기술검토건명	비탈면(STA. 6+420~550구간, 대전방향) 안정성 검토		
공 구 명	대전-서상간 제9공구	검토구분	토 질 및 기초
검 토 기 간	2001. 7. 26. ~ 2001. 8. 10.	검 토 자	백정수, 최우영, 정세훈
근 거 공 문	구두지시	회신공문	용마(대전1) 제2001-098호

대전~충청간 고속도로 대전~서상간 건설공사(제9공구) STA. 6+420~6+550(진주방향)구간 비탈면에서 시공중에 발생한 활동에 대한 안정을 검토하고 보강대책에 대한 적정성을 확인하여, 비탈의 장기적 안정을 도모하고자 함.

Sliding 발생 부분 근경 (STA. 6+510~540)

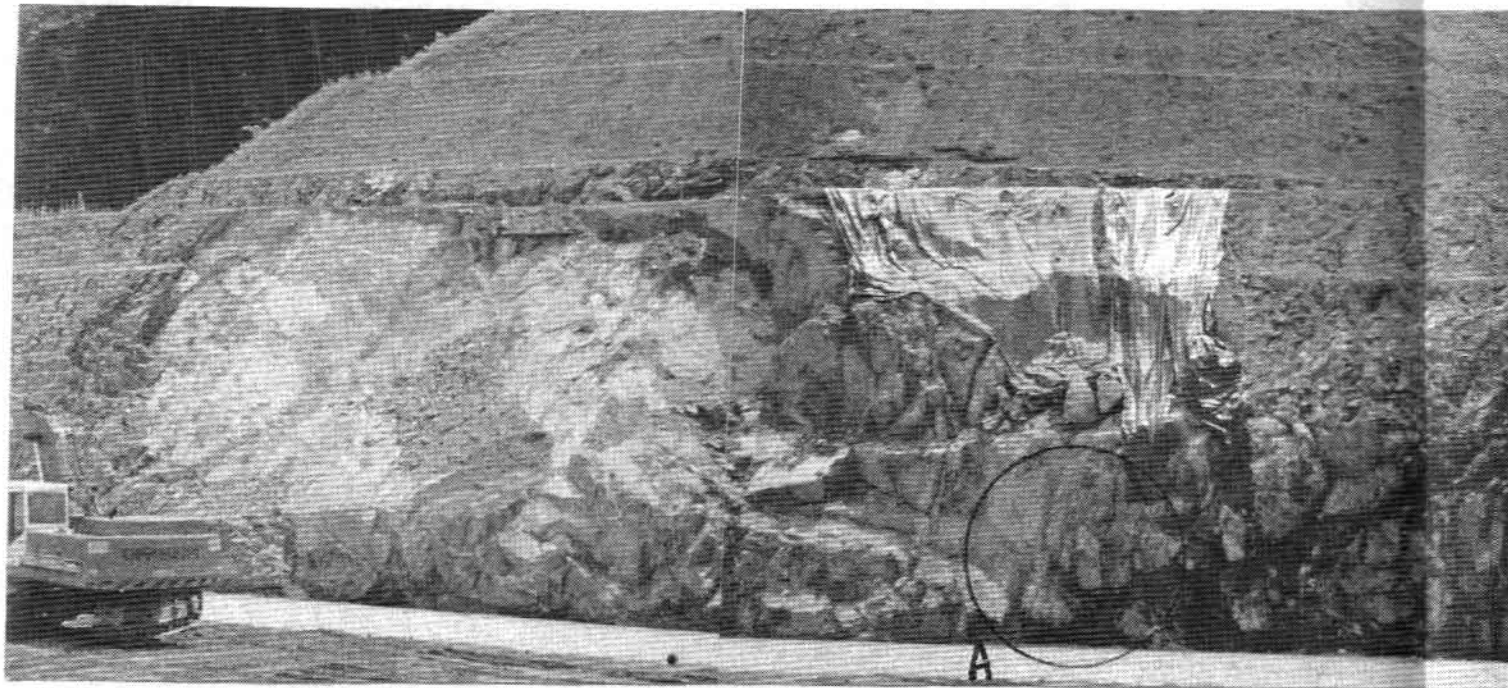
용수로 기초가 노출되어 있으며, Sliding 면은 매끈한 상태임.

- 평사투영법에 의한 해석 결과는 다음과 같다.

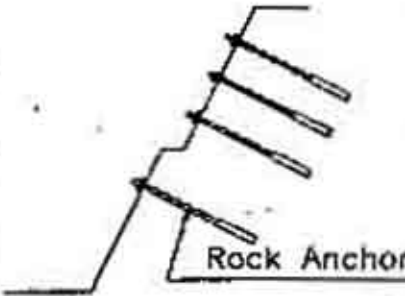
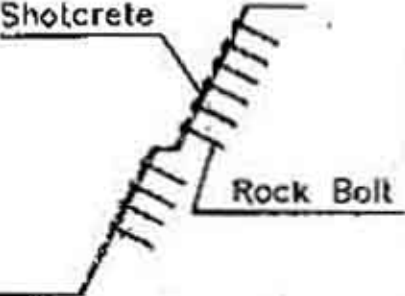
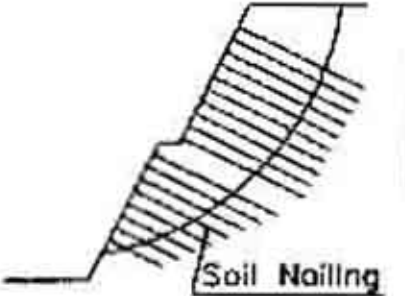
- 상기 절리군 J1은 Sliding을 발생시킨 주절리군이며 Sliding 발생부위 주변에도 분포하고 있어 추가활동 가능성이 높다.
- 현재의 비탈면 경사(1 : 0.7)로는 안정유지가 어려우며 비탈면 경사조정(1 : 1.2) 또는 보강공법 등의 안정대책이 필요하다.

· 적정경사는 A구간은 현재 3소단까지 1:1.2, 3소단상
부는 1:1.5, B구간은 2소단 하부 1:1, 2소단 상부는
1:1.5 (정밀조사 및 시험결과에 따라 확인이 필요함)
